**Bebauungsplan Reckelsumer Straße  
Änderungsantrag**

Bauvorhaben:  
Änderung des Bebauungsplanes  
Reckelsumer Straße

Plan:  
LAGEPLAN

Plannummer:  
24/09/L-1

Aktueller Stand des Bebauungsplanes  
"Reckelsumer Straße"

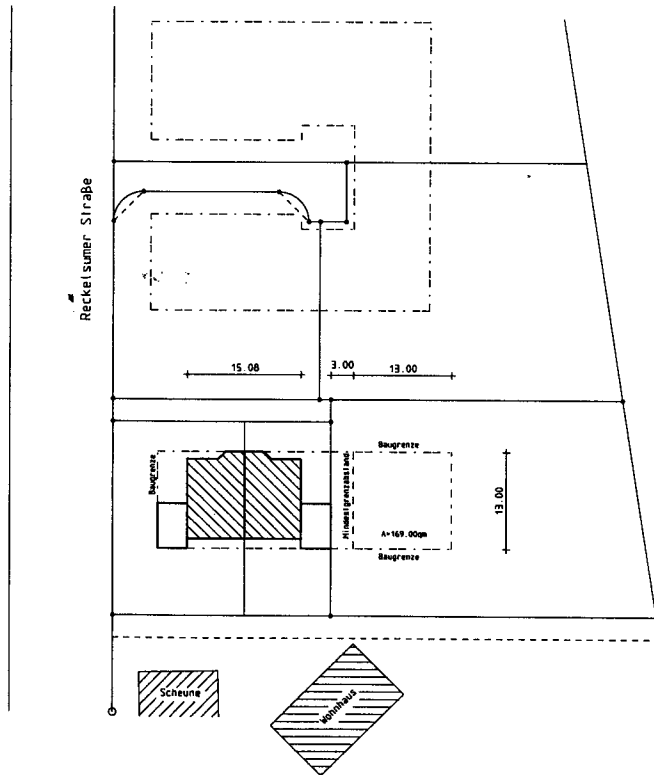
Auf dem Baugrundstück befindet sich ein Baufenster mit einer nutzbaren Breite von max. 13,00 m. Der Bebauungsplan sieht für die Grundstücke in diesem Bereich Einzel- und Doppelhäuser vor. Bei einer nutzbaren Baufensterbreite von 13,00 m ist die Errichtung eines Doppelhauses zwar möglich, unterliegt aber einer Einschränkung hinsichtlich der Breite. Die benachbarte Doppelhaushälfte hat z. B. eine Breite von 15,08 m. Die Vermarktbarkeit des ohnehin großen Grundstücks ist eingeschränkt.

Das Grundstück mit einer Größe von 1186 qm darf mit 355,80 qm überbaut werden (GRZ 0,3). Das vorhandene Baufenster lässt jedoch nur eine maximal Grundfläche von 169,00 qm zu.

Um eine bessere Ausnutzung des Grundstücks zu erreichen, bitte Herr *Eingabeführer A* um Verbreiterung des Baufensters und Verschiebung der östlichen Baugrenze zum 4,00 m nach Osten.

Änderung des Bebauungsplanes  
"Reckelsumer Straße"

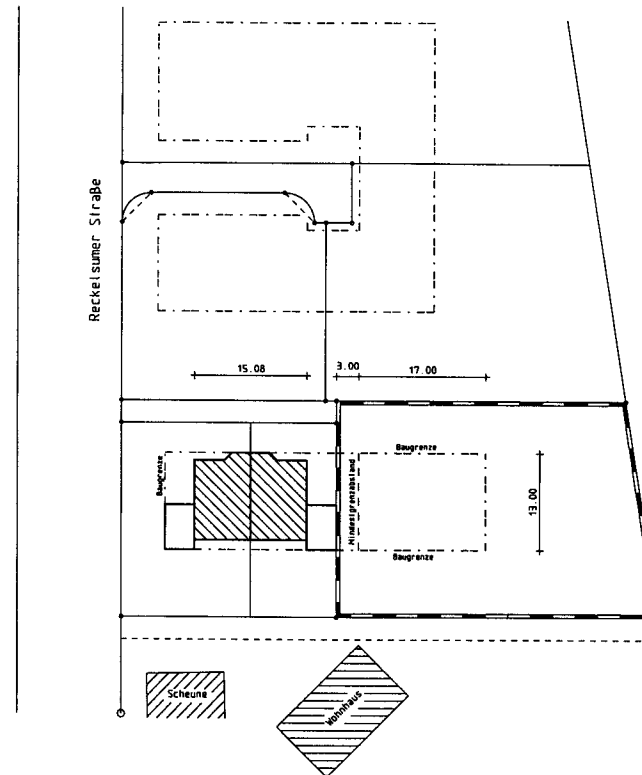
Änderung: Erweiterung des Baufensters um 4,00 m  
in östlicher Richtung
